Stellungnahme des Bezirkes Bergedorf zu den einzelnen Flächen. Die Flächen sind nach Ortsteilen gruppiert. Standorte mit höherem Abstimmungsbedarf sind **gelb** markiert.

### 4. Nettelburger Straße

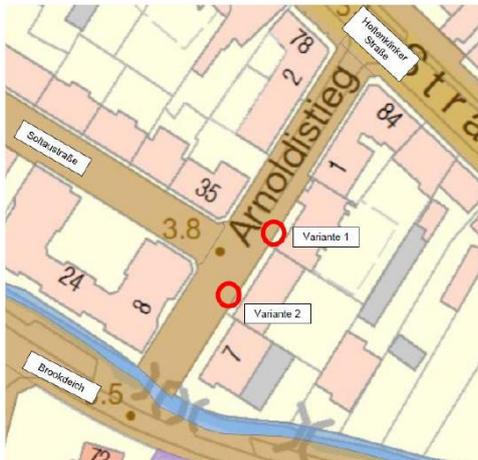
**FAZIT:** Seitens BA sind beide Varianten denkbar; dennoch wird Prüfung einer weiteren Fläche zur Anbindung der Arbeitsstätten im Bereich Kampweg angeregt.

## 8. Korachstraße / Helmuth-Hübener-Weg

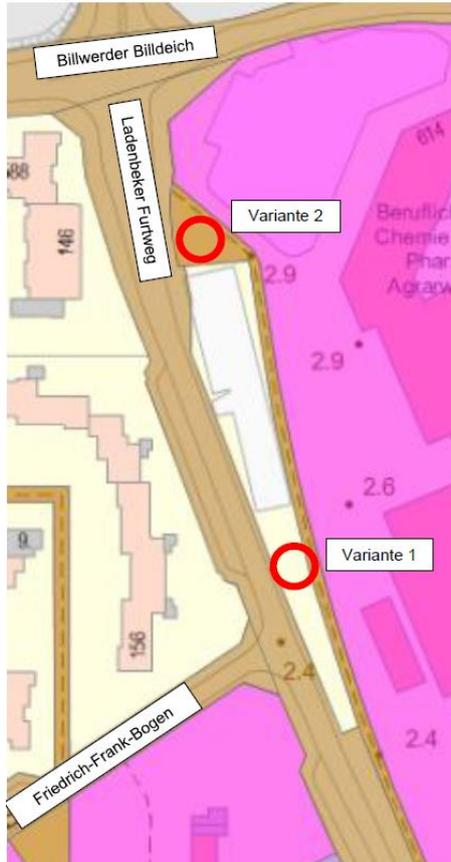
**FAZIT:** Seitens BA kann dem Vorschlag zugestimmt werden.

### 10. Lohbrügger Landstraße / BG Klinikum

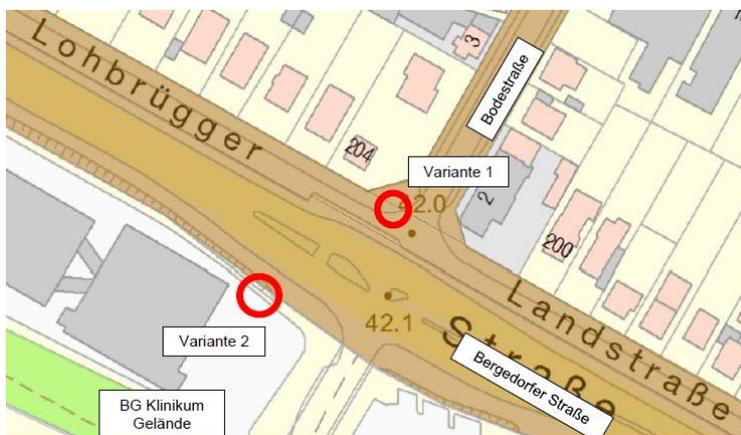
**FAZIT:** Seitens BA stimmt der Variante 1 zu.

## 12. Bahnhof Bergedorf / Weidenbaumsweg

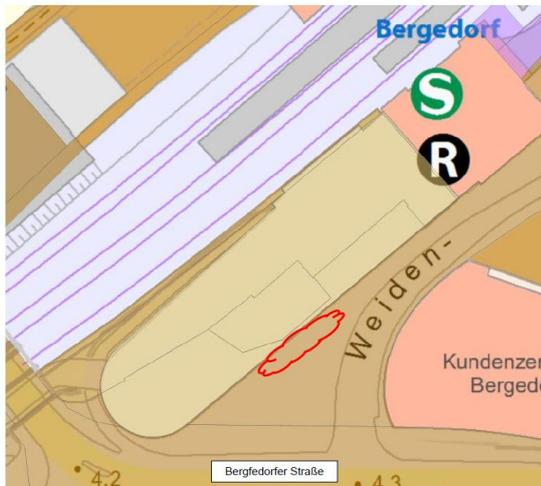
**FAZIT:** Das BA stimmt der Aufstellung einer StadtRad-Station auf der Südseite des Bahnhofes grundsätzlich zu. Die beiden angedachten Varianten sind u.E. jedoch nicht zustimmungsfähig. Ein Wegfall von bereits vorhandenen Fahrradbügeln wird nicht mitgetragen, die Eröffnung einer „dritten“ Reihe wird aus Sicht von MR aufgrund der technischen Unterbauten in diesem Bereich nicht zu realisieren sein.

Es wird vorgeschlagen, eine Fläche im unten dargestellten Bereich (weiße Markierung) zu prüfen:

**Hinweise:** B/MR plant nach Fertigstellung der Baustelle AHS/Serrahnstraße (Neubau eines Geschäftshauses mit Hotel) voraussichtlich in 2021 eine Neubetrachtung des öffentlichen Raumes zwischen B5 und Kreisell AHS. Ein Standort für eine StadtRad-Station wird in diese Planung integriert werden. Eine vor Abschluss dieser Planungen aufgestellte StadtRad-Station müsste dann evtl. umgesetzt werden.
